01 / 06 Synthèse du contrôle — COVER

Installations électriques à basse tension et à très basse tension

Ninoofsesteenweg 779, 1er étage, 1703 Dilbeek

Installation non conforme

OBSERVATION 03

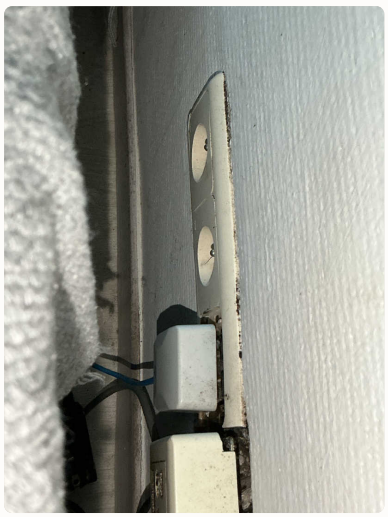
- 5.3.5.1 La manette de l'interrupteur (sectionneur) général est endommagée ou manquante.
- 3.1.3.3 La tension nominale doit être affichée de manière apparente en un endroit judicieusement choisi.
- 1.4.1.2 Le matérieau électriques est a refixer selon les règles de l'art.
- 5.3.5.1 Obturer les ouvertures non utilisées du tableau ou coffret.
